**Avis délibéré
de la Mission régionale d'autorité environnementale
Corse**

**sur le projet de centrale photovoltaïque au sol d'une puissance
de 11 MWc, au lieu-dit Forno, sur le territoire de la commune
d'Olmata-di-Tuda**

**N° MRAe
2024CORSE / PC 12**

Figure 2: plan de masse du projet retenu – Source : étude d'impact.

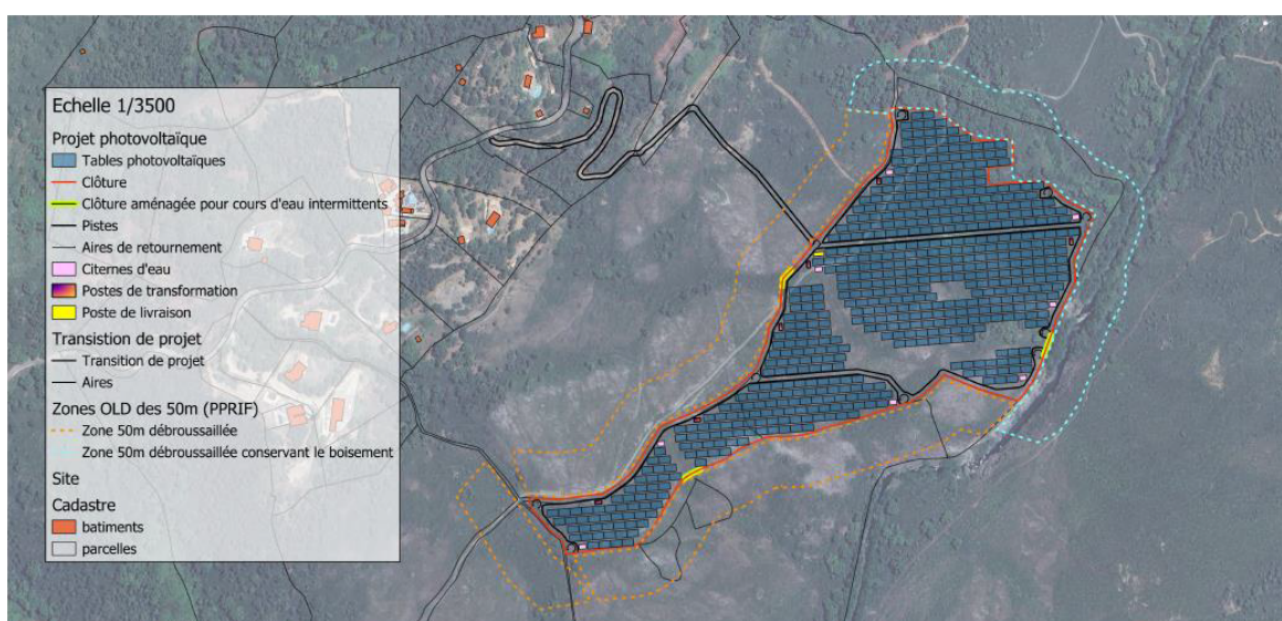
La MRAe note que l'étude d'impact aborde succinctement le sujet, sans apporter de réelle analyse des incidences du raccordement (notamment en phase travaux pour l'enfouissement des câbles le long de la route). Bien que le poste en question se situe à environ 700 m à vol d'oiseau, le raccordement sera nécessairement plus long au regard de la topographie et de la faible accessibilité du poste. La MRAe rappelle que le raccordement fait partie intégrante du périmètre du projet. Par ailleurs, le dossier n'indique pas si ledit poste source dispose de capacités d'accueil suffisantes au raccordement ou s'il devra faire l'objet d'aménagements complémentaires pour pouvoir absorber la puissance injectée par le projet.

¹ Données issues de la notice explicative ERC PC04. A noter que selon cette même PC04, « la surface totale de panneaux solaires installée est de 4.82 ha », ce qui n'est pas cohérent.

La MRAe recommande de compléter le dossier par l'analyse des incidences environnementales du raccordement au réseau électrique existant (incidences de la liaison électrique de raccordement et sur le poste source) et les mesures d'évitement et de réduction associées.
